通し 番号	事象	No	評価書分類	機種分類	機器分類	審査 ガイド 項目 No.	ページ	質問事項	事業者回答	回答 終了日
1	共通	1	本冊	共通	共通	3.(1) ①	22	協力業者、メーカーの管理をどの部門で実施したか明記すること	<p>協力事業者の管理は、「高経年化評価グループ」が行っているため、以下のように対応した。</p> <p>本冊22ページの「高経年化評価グループ」欄に「協力事業者の管理」と追記し、今後補正を行う。</p> <p>また、補足説明資料(共通事項)にも同様の記載があるため、本冊と同じく明示した。 (補足説明資料(共通事項)3ページ)</p>	11月9日
2	共通	2	本冊	共通	共通	3.(1) ①	27	原子力規制委員会指示文書の⑤について、改訂履歴を明記すること。 また、令和3年7月21日の改訂において追加となった、オーステナイト系ステンレス鋼溶接金属部を透過させる探傷について、日常劣化管理としての実施状況又は実施計画を説明すること。	<p>本冊27ページの⑤については、以下改訂履歴を明記し、今後補正を行う。「⑤」[実用発電用原子炉及びその附属施設における破壊を引き起こす亀裂その他の欠陥の解釈の制定、一部改正について](制定:平成26年8月6日 原規技発第1408063号、一部改正:令和元年6月5日 原規技発第1906051号、令和3年7月21日 原規技発第2107219号)」 (本冊27ページ)</p> <p>令和3年7月21日の改正において追加となった、探傷不可箇所 の代替措置としてオーステナイト系ステンレス鋼溶接金属部を透過させる探傷については、共用期間中検査への反映が必要となり、今後供用期間中検査を実施する前までに検査要領等に反映する予定である。</p>	11月9日

東京電力株式会社 柏崎刈羽原子力発電所3号炉 高経年化技術評価質問事項

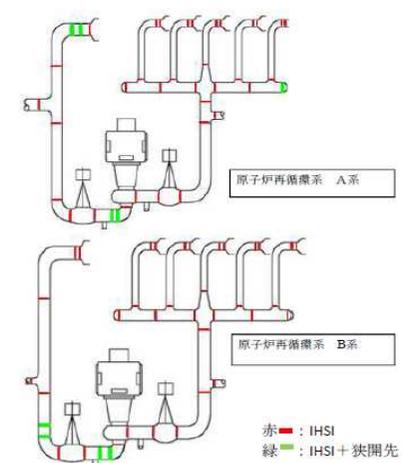
5	絶縁低下	4-1	補足説明資料	機械設備	原子炉建屋クレーンブレーキ電磁コイル	絶縁低下	(1)	⑬	p.8及び別紙1	No.4の回答について、補足説明資料に追記すること。
